**Sujet :** [INTERNET] enquête publique PPRi Changé, Laval, L'Huisserie

J'habite au 4 rue de Cheverus à Laval et j'observe qu'il est proposé le classement en zone rouge de mon terrain au titre du projet de PPRi Changé, Laval, L'Huisserie.

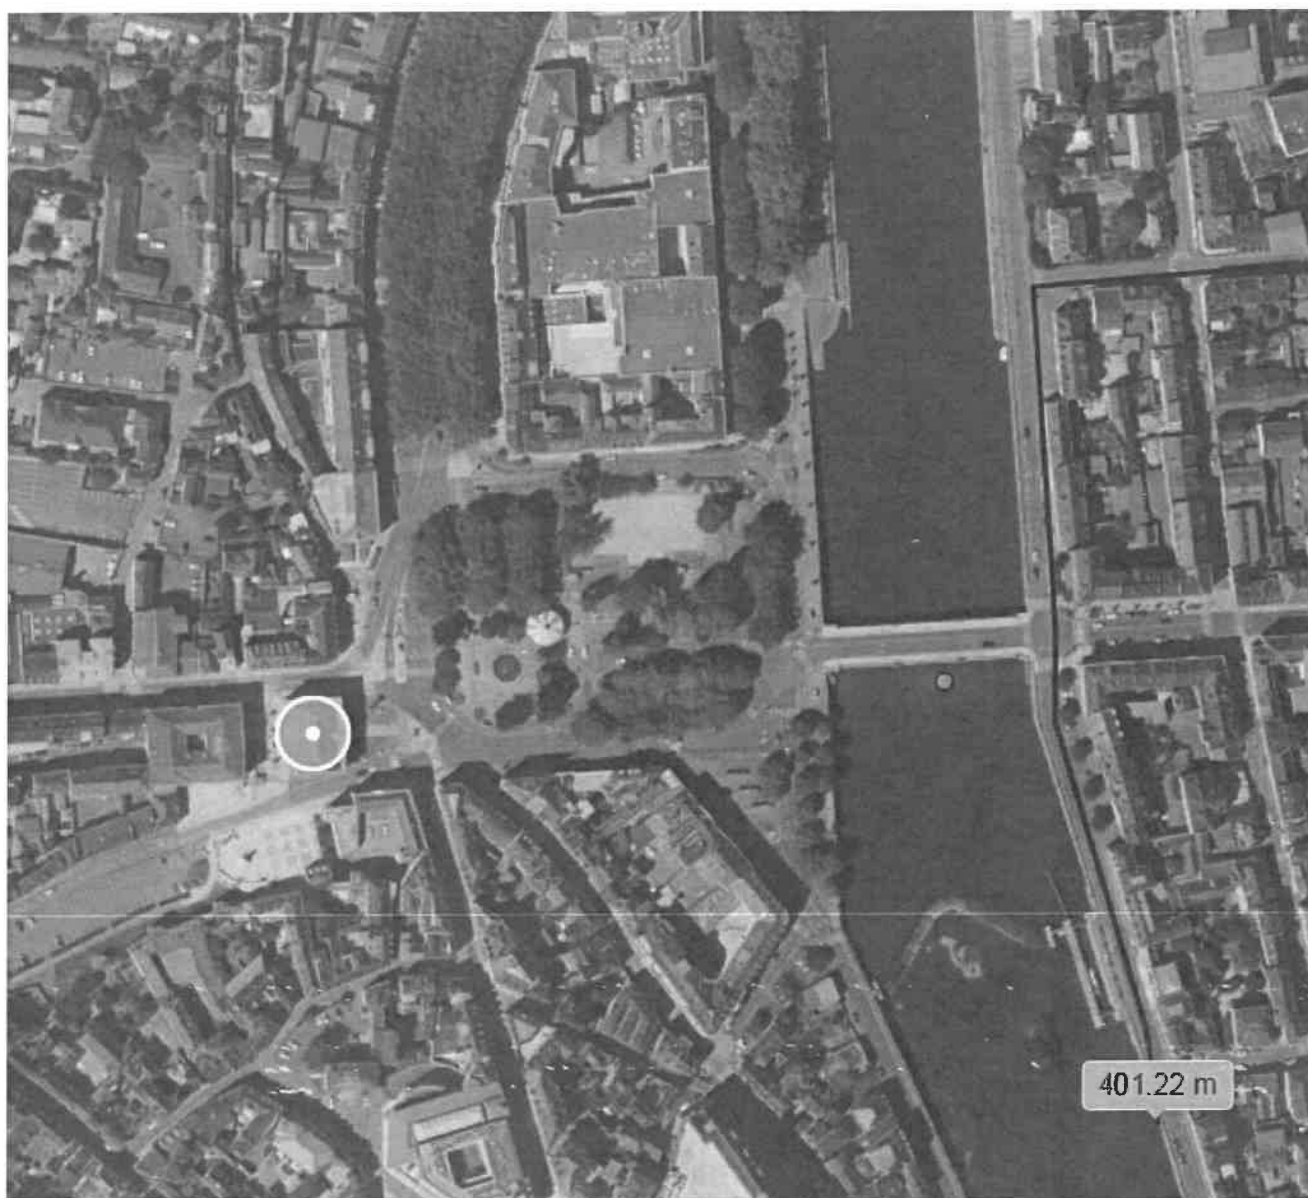
Si l'on comprend bien le fait de pouvoir être inondé via une remontée de réseau encore faut il que cela réponde à des principes hydrauliques ( le premier étant que l'eau s'écoule du haut vers le bas) . Dans le cas d'espèce le rejet du collecteur d'eau pluvial se fait au point DO 15 " Mazagran" confère l'extrait du plan des réseaux en pièce jointe. C'est par ce point qu'une remontée de réseau est supposée. Ce point est situé en rive gauche en aval de l'écluse et est situé à plus de 400 m de mon habitation avec plusieurs coudes à angle droit et surtout il est en aval de mon habitation ( et donc dans le sens du courant favorisant sa débitance) et accessoirement dans un bief de navigation distinct.

Si une mise en charge de ce point de rejet devait intervenir, et partant des cartes projet du PPRi tous les points situés en contre bas de ma propriété devraient être classé en zone rouge du fait du principe de gravité et considérant l'interconnexion des antennes des réseaux. Tel n'apparaît pas être le cas.

Si on peine déjà à imaginer une remontée du réseau à contre sens du courant sur plus de 400 m avec la présence des coudes et contre coudes ( même un saumon de Norvège ne s'y retrouverait pas....) , une certitude existe, c'est l'état manifeste des fuites des réseaux qui ne peuvent laisser imaginer un tel phénomène de mise en charge.

Il y aurait une dispersion de la charge hydraulique dans le sol via les fuites bien avant que l'eau ne remonte sur ma parcelle qui plus est avec l'effet de barrage de la rue de la Paix qui conduira à l'inondation des parcelles situées en aval de cette rue avant celles en amont.

Si je ne conteste pas la méthode utilisée pour la définition des zonages pour l'inondation directe , la méthode de définition du zonage, concernant les parcelles concernées par les remontées de réseaux ( ce qui nous concerne ici) semble visiblement s'être limitée à une analyse des altimétries des terrains sans considération de la configuration des réseaux ,des interconnexions ,de l'état général du réseau (fuites qui participeront grandement à la diffusion du flux au plus près du DO15 ) etc...

Au surplus j'ajouterai que le niveau de refoulement des eaux, doit se regarder au niveau des points de refoulement possibles. Dans le cas d'espèce le point le plus bas est dans ma cuisine situé à environ 2 m au dessus du niveau de la voirie ( présence de marches devant mon entrée ) et sans doute donc entre 3 et 4 m au dessus du niveau du collecteur.

Aussi , et sur la base des motifs ci-avant, je sollicite le déclassement de la zone rouge de ma parcelle située au 4 rue de Cheverus afin qu'elle soit sortie du PPRi
